**AVIS RELATIF À LA PROTECTION
CONTRE LES EVENTUELS EFFETS NOCIFS ET NUISANCES
PROVOQUÉS PAR LES RAYONNEMENTS NON IONISANTS
GÉNÉRÉS PAR DES ANTENNES ÉMETTRICES STATIONNAIRES**

Commune : VISE - Exploitant : CITYMESH

Référence exploitant : LG05098_A

Rapport n° 1277 / 2025

Figure 1 : Vue en plan des lieux de séjour et des points de contrôle

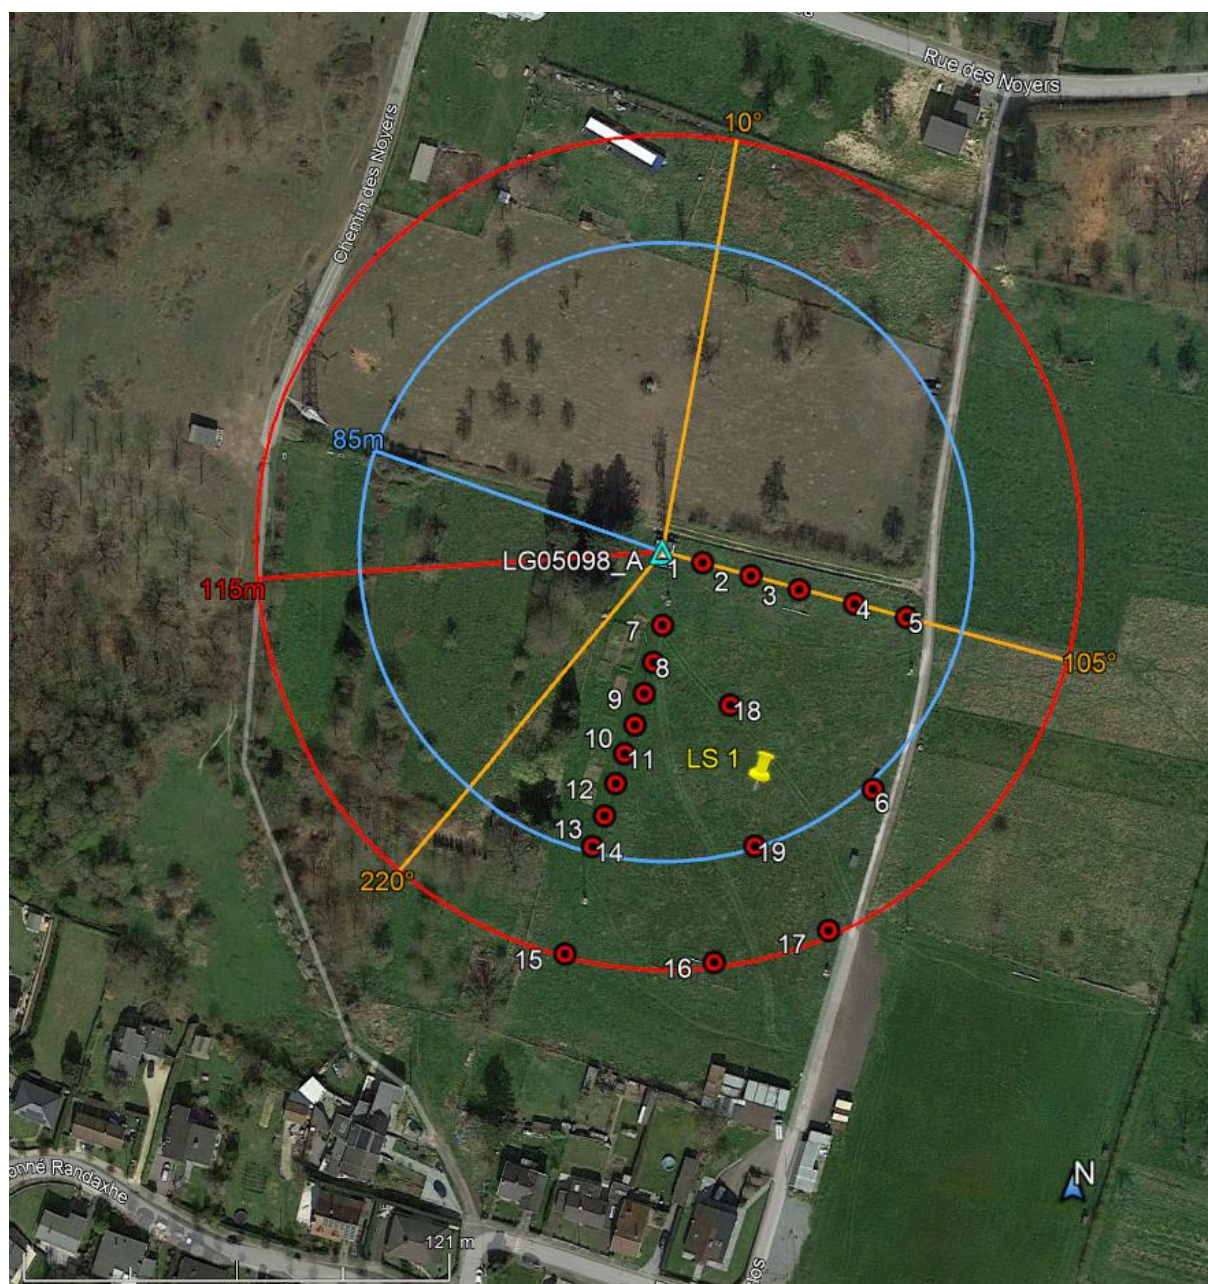
Les fréquences d'émission, la puissance rayonnée par chacune des antennes et leur gain permettent de déterminer le rayon de la zone à analyser. Tout dépassement de la limite par installation est exclu en dehors de cette zone. Le tableau 2 reprend les 35 LS² pour lesquels l'indice d'exposition est le plus élevé. Les différentes colonnes indiquent :

- le numéro du point de contrôle repris sur un des plans de la figure 1;
- le numéro du LS dans lequel se trouve le point de contrôle de la 1^{ère} colonne ;
- l'atténuation d'obstacle prise en compte pour le calcul de l'indice d'exposition dans le LS ;
- le résultat du calcul de l'indice d'exposition.

En ce qui concerne les antennes de l'installation mentionnées dans le tableau 1, la distance maximale à laquelle la limite pourrait être atteinte, à l'extérieur, est égale à 105,2 m. S'il n'y a pas de LS à une distance inférieure, les antennes respectent forcément la limite d'immission.

Dans le cas des LS situés à l'intérieur des bâtiments, une atténuation d'obstacle est prise en compte et il en résulte que la distance maximale à laquelle la limite pourrait être atteinte se réduit à 75,5 m.

Figure 2 : Vue en plan des installations d'antennes dans un rayon de 300 mètres autour de l'installation faisant l'objet de la demande d'avis

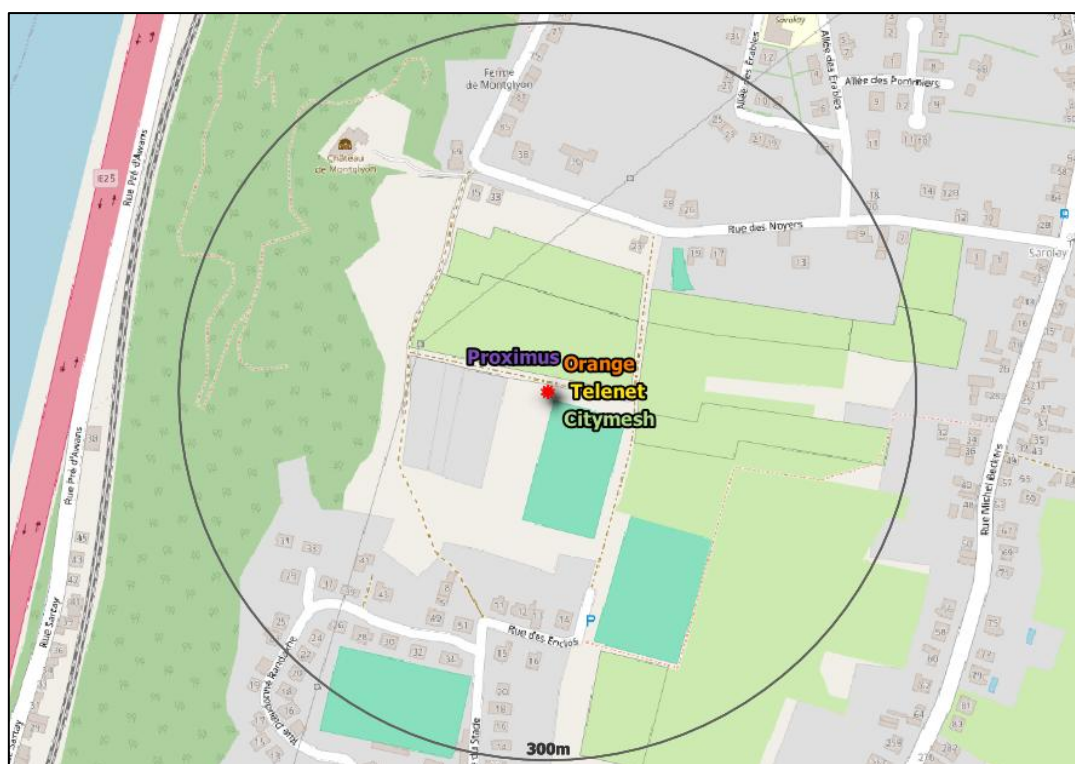
Le plan en projection verticale de la figure 2 indique la localisation des installations d'antennes émettrices stationnaires visées par le décret et situées dans un rayon de 300 mètres autour de l'installation référencée dans le paragraphe 2 et localisée au centre du cercle. Les données de localisation de ces antennes et les avis correspondant sont accessibles via le cadastre en ligne des antennes émettrices stationnaires⁸. Les installations prises en compte dans l'évaluation du respect de la limite cumulative sont les installations d'antennes émettrices déclarées en service par l'exploitant à la date du présent avis, à l'exception de l'installation référencée dans le paragraphe 2 et éventuellement d'autres installations ayant fait l'objet d'une demande d'avis à la même date et qui sont situées à l'intérieur de la zone de 300 mètres de rayon.

- a) il y a au plus 4 installations d'antennes émettrices stationnaires présentes dans la zone d'évaluation de 300 mètres de rayon représentée dans la figure 2, y inclus l'installation référencée dans le paragraphe 2 : la limite cumulative définie à l'article 4, §2 du décret est nécessairement respectée dans les lieux de séjour à l'intérieur de la zone d'évaluation de 300 mètres de rayon ;

- b) il y a exactement 5 installations d'antennes émettrices stationnaires présentes dans la zone d'évaluation de 300 mètres de rayon représentée dans la figure 2, y inclus l'installation référencée dans le paragraphe 2 et il existe, pour 3 ou 4 de ces installations, un avis attestant le respect de la limite abrogée de 3 V/m : la limite cumulative définie à l'article 4, §2 du décret est nécessairement respectée dans les lieux de séjour à l'intérieur de la zone d'évaluation de 300 mètres de rayon ;

- c) dans tous les autres cas, il a été vérifié que la limite cumulative définie à l'article 4, §2 du décret n'est pas dépassée dans les lieux de séjour sur base du nombre d'installations localisées dans la zone d'évaluation de 300 mètres de rayon représentée dans la figure 2, de leur localisation ainsi que des données inscrites dans la figure 1 et au paragraphe 4 du présent avis et dans les avis attestant le respect de la limite par installation ou de la limite abrogée de 3 V/m relatifs aux autres installations reprises dans la figure 2.

Compte tenu des considérations ci-dessus, il apparaît que l'intensité du rayonnement électromagnétique généré, dans les lieux de séjour situés dans un rayon de 300 mètres autour de l'installation référencée dans le paragraphe 2, par l'ensemble des antennes émettrices stationnaires de l'ensemble des exploitants du même site d'antennes émettrices stationnaires respecte la limite fixée à l'article 4, § 2 du décret.
